Consultations publiques des 21 et 26 janvier 2009 sur le projet de règlement de l'Arrondissement de La Cité sur l'urbanisme, RA1VQ 146 et sur le projet de règlement d'harmonisation sur l'urbanisme RVQ 1400

RECOMMANDATIONS DU CONSEIL DE QUARTIER

PROJET DE RÈGLEMENT DE L'ARRONDISSEMENT DE LA CITÉ SUR L'URBANISME, RA1VQ 146

Recommandation 1
rue des Ardennes

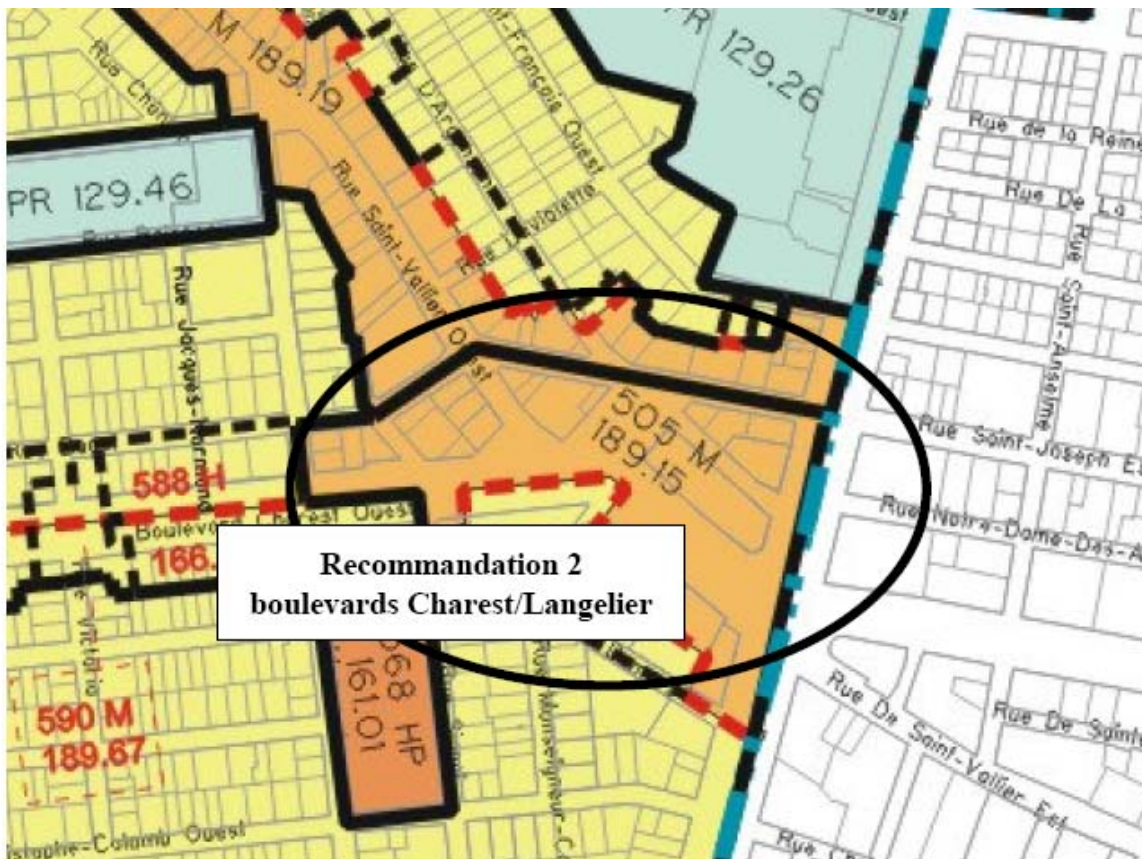
Considérant que le conseil souhaite pour ce site un développement qui prend en considération les éléments suivants :

- Zone tampon le long de la voie ferrée entre le parc Lionel-Bertrand et le parc Dollard (arbres, piste cyclable et sentier piéton);
- L'utilisation d'environ 20 % de la zone 586 R à des fins de parc;
- La réalisation d'un projet résidentiel dont les hauteurs devraient être variées et comprises dans une fourchette de 7 à 9 mètres;
- La prise en considération des bâtiments résidentiels qui bordent la zone 586 R, notamment les bâtiments qui sont construits à proximité de la ligne de lot;

Considérant qu'il apparaît prématuré de modifier le zonage sans tenir compte des éléments identifiés précédemment;

Le conseil de quartier recommande à l'Arrondissement de La Cité de maintenir le zonage récréatif actuel de la zone 586 R, de ne pas l'intégrer à la zone résidentielle 15018, et d'amorcer une démarche de consultation avec le conseil de quartier sur le développement de ce site en s'appuyant principalement sur les éléments mentionnés ci-dessus. (Voir la carte, page 6 : Recommandation 1, rue des Ardennes)
